GN163.1 スライダブロック - フランジ 仕様変更

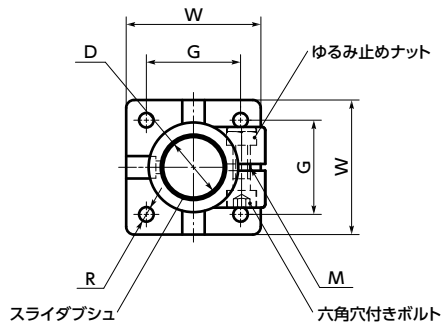
スライダブロック
固定ボルト穴

● スライダブロックの取り付け方法

スライダブロックのスライダブロック固定ボルト穴と、フォアのスライダブロック固定ボルト用ねじ穴を重ね、スライダブロック固定ボルトを締めつけてください。
